MKRS リニアクランプ・ズィー - 空気圧 - 常時閉 - リニアシャフト用 **品番変更** **仕様変更**

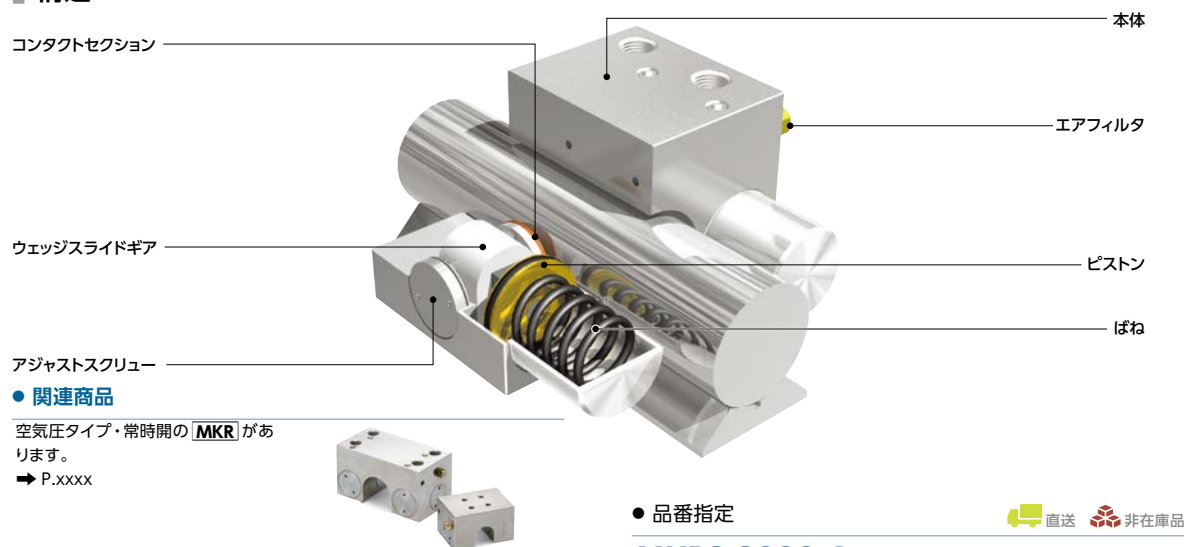
- リニアシャフト用。
- テーブルの保持・位置ぎめ・びびり防止に。
- 常時閉 (Normally Closed) タイプです。
空気圧供給時：クランプを開放します。
空気圧排出時：ばねの力でシャフトをクランプします。
- 最低開放圧力が0.3MPa・0.4MPaの商品を標準化。
- リニアシャフトに加え、丸シャフトにも使用できます。
